Avis IRSN/2017-00349

Objet : Institut Laue-Langevin - Réacteur à haut flux (INB n° 67)  
Mise en service de la plate-forme prévue pour l'évacuation des déchets de haute activité en emballage de transport TIRADE

Schéma de la plate-forme TIRADE avec le château ROSALINE en position accostée

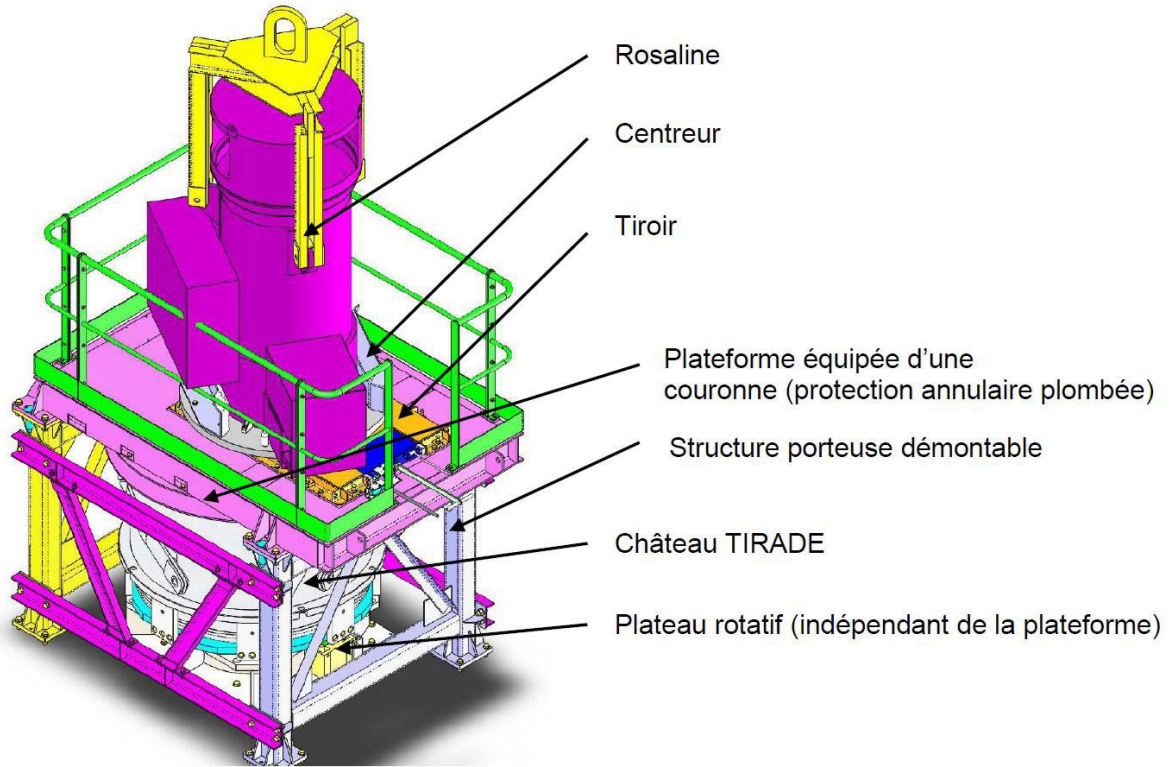
En support à sa demande, l'ILL a transmis un dossier contenant, d'une part une description de la plate-forme précitée (cf. annexe 1), d'autre part l'analyse de sûreté associée à la mise en œuvre de la plate-forme et des équipements nécessaires au chargement des déchets HA dans l'emballage TIRADE. Il a également transmis une proposition de mise à jour du rapport de sûreté de l'installation pour prendre en compte la modification.
